VILLE DE CREIL

Plan Local d'Urbanisme

Additif

Modification simplifiée du PLU

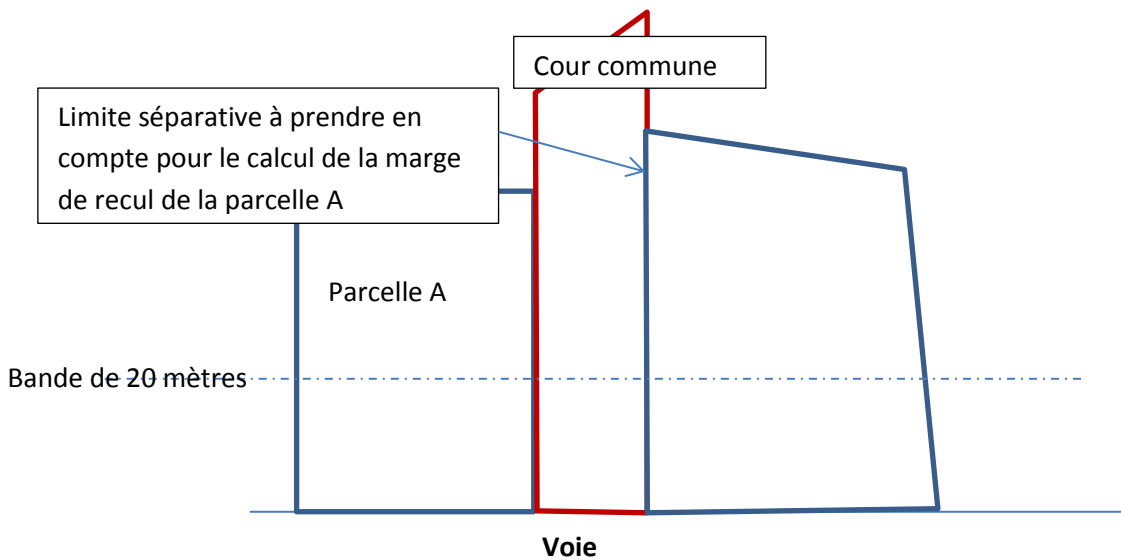
- Implantation en limite séparative en zone UA en cas de cour commune (article 7)

Il est proposé que lorsqu'en limite séparative d'une parcelle à construire se situe une cour en copropriété, au-delà de la bande des 20 mètres à compter de la voie, les règles de marge de recul se calculent sur la limite séparative opposée de la cour commune, et ce afin d'optimiser la constructibilité sur les terrains du centre ville. Par définition, une cour commune ne peut être construite, cette règle ne sera donc pas pénalisante pour la parcelle concernée.

Si en limite séparative du projet se trouve une cour commune, alors les règles de recul qui s'appliquent pourront porter sur la limite séparative parallèle. C'est la limite de la cour commune avec la propriété voisine qui sera prise en compte (voir schéma).
